设计修改变更单

N0:电变-01

工程名称：镇江海纳川物流产业发展有限责任公司罐区安防集控改造设计项目

工程代号：202606-02 专业： 电气

附图-01:

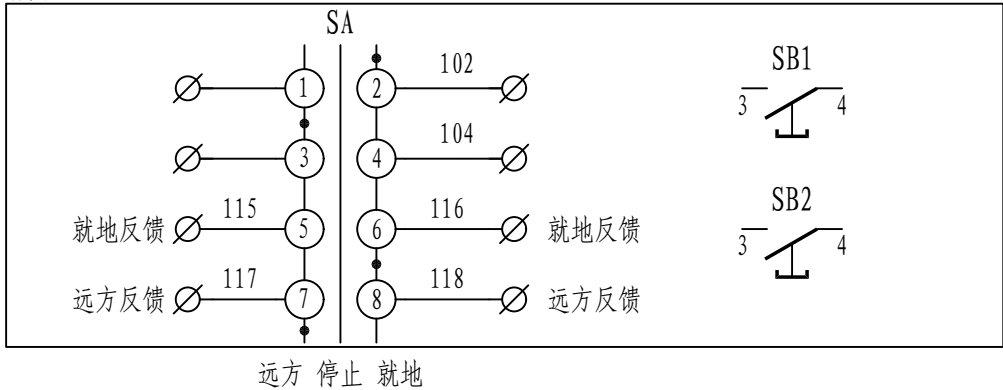
因材料统计遗漏，经与其沟通，出具以下给电气（消防）变更：

增加12台操作柱，用于千方罐区电动阀的控制，操作柱具体要求如下：

材质：304不锈钢，配置就地、停、远方切换旋钮开关（须额外提供开关状态反馈的无源触点）、开关按钮（均为常开,颜色：红、绿）、开关指示灯（颜色：红、绿），开关及按钮详见附件-01。
